# **Création de la ligne 4 de tramway**

## **Procès-verbal de synthèse de la Commission d'Enquête publique**

### **Mémoire en réponse**

Figure 53- Comparaison du fonctionnement général des trames circulatoires actuelle et projetée (Cagnes-sur-mer)

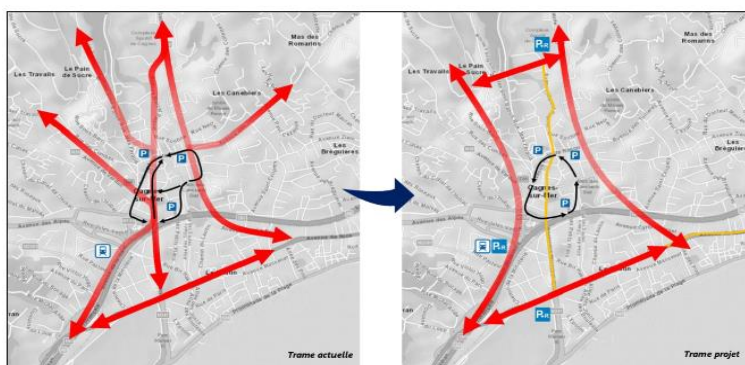
- @525 merci d'apporter une réponse à ce contributeur : si le projet est validé cela sera au dépend des automobilistes qui seront obligés de contourner le bd maréchal Juin se reportant sur les routes adjacentes non prévues pour un surplus de trafic ;

Si l'objectif est bien de libérer l'axe Maréchal Juin du trafic de transit non compatible avec l'activité de ce quartier et l'insertion du tramway, la capacité des routes adjacentes a été vérifiée. Ces axes sont donc aptes à absorber ce report à la condition que des travaux soient entrepris sur certains carrefours connexes. La modification de ces carrefours est complètement intégrée au programme de l'opération dans le cadre de la refonte du schéma de circulation : §4.5.10.1 (figure 53 ci-dessous) de la pièce C et annexe 4 de la pièce GD12.

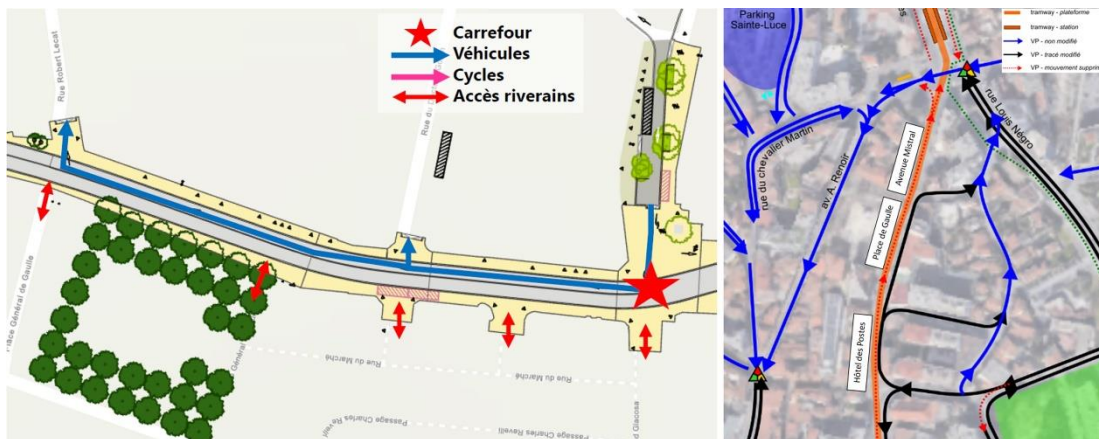
- Place de Gaulle : comment allez-vous faire pour mettre la plate-forme du tram et comment seront réparties les circulations voitures-motos-camions, et les piétons-vélos-trottinettes, sans oublier les terrasses promises. Le MO peut-il expliciter les circulations place de Gaulle à Cagnes ? (@497-1)

Dans l'hypercentre de Cagnes-sur-Mer, le tramway s'insérera sur l'avenue Hôtel des Postes, la place de Gaulle puis l'avenue Frédéric Mistral. La pièce C en page 58 décrit cette insertion et les aménagements du projet, un visuel de la place de Gaulle avec le tramway est présenté.

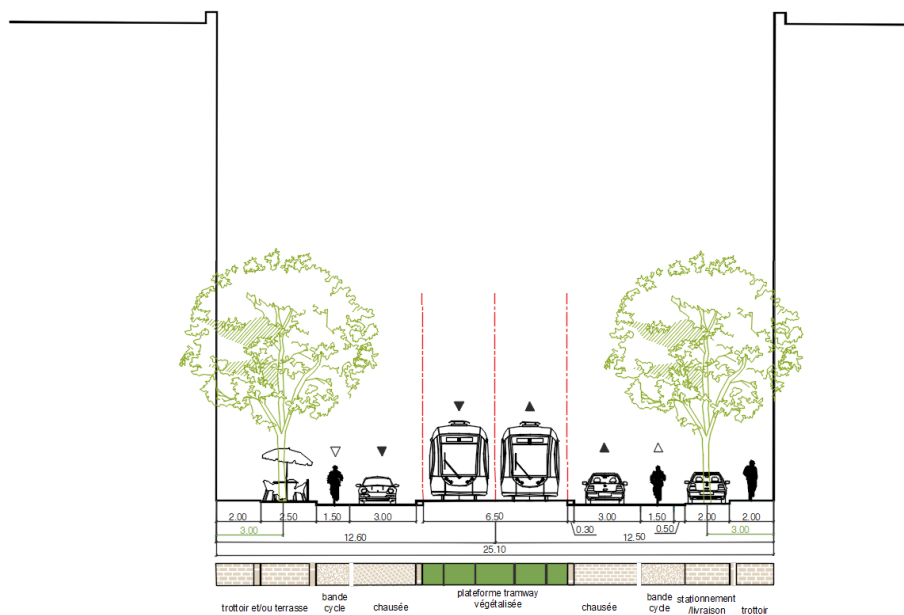
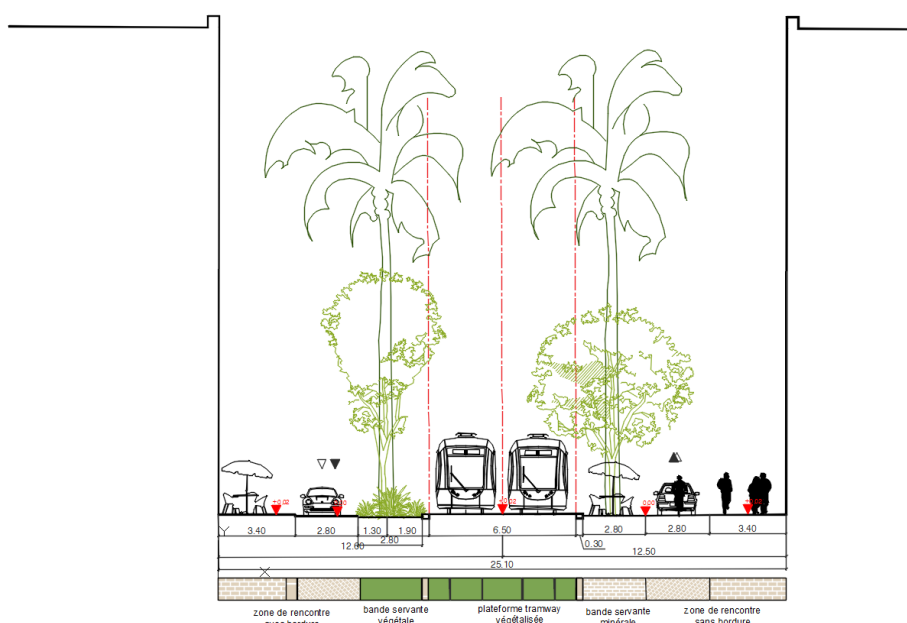
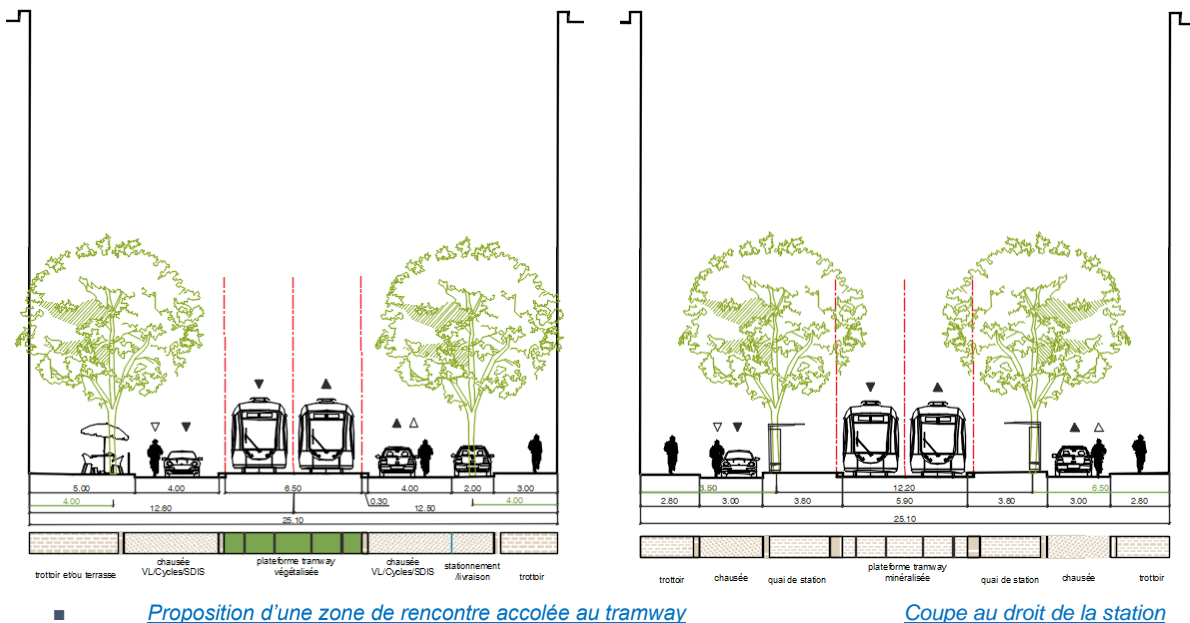
- *Concernant l'aménagement du boulevard Maréchal Juin :  
Pourquoi vouloir absolument tout mettre sur le boulevard, les deux voies du Tramway, les piétons, les voitures, les automobiles, les vélos, les trottinettes et les terrasses, impliquant des risques de conflits et d'accidents ?  
Ne vaut-il pas mieux trouver d'autres axes de circulations et privilégier la composition d'îlots de fraîcheur avec des essences feuillues locales, d'autant que les palmiers existants Washingtonia menacés par le Charançon, le Papillon et le réchauffement climatique ont peu d'avenir ?*
- *Pourquoi ne pas modifier le tracé du tram afin de faire du boulevard Marechal Juin une véritable artère piétonne commerçante dont l'accès aux automobiles sera limité aux riverains, ambulances, livraisons et pompiers ?*

La perspective présente en figure 35 (p46) de la pièce C a été mise à jour suite aux études plus détaillées de niveau projet (PRO). Un zoom sur la zone de rencontre est inséré ci-dessous. Pour rappel, le dossier d'enquête a été établi sur la base des études d'avant-projet (AVP), donc avec un niveau de précision et de définition de conception générale.

Ces inconvénients majeurs ont donc conduit en phase études AVP à rechercher d'autres options. L'aménagement dit « Zone 20 » a été retenu car il répond point par point aux fonctionnalités recherchées et aux conditions requises. C'est par ailleurs un projet plus ambitieux qui profitera davantage à l'amélioration du cadre de vie.

**En réponse aux préoccupations de la commission d'enquête et soucieux de mettre en œuvre un aménagement qui satisfasse les riverains et commerçants, le maître d'ouvrage souhaite apporter une proposition complémentaire qui ne figure pas au dossier :**

- Elle maintient le principe de la zone de rencontre et conserve la mutualisation de l'espace circulé entre les vélos, les voitures voire les piétons en mouvement. Cette caractérisation nous semble indispensable pour offrir davantage de surface le long des façades. La proposition intermédiaire consiste à reporter cette bande le long de la plateforme tramway tel que présenté sur la 1ère coupe ci-dessous :
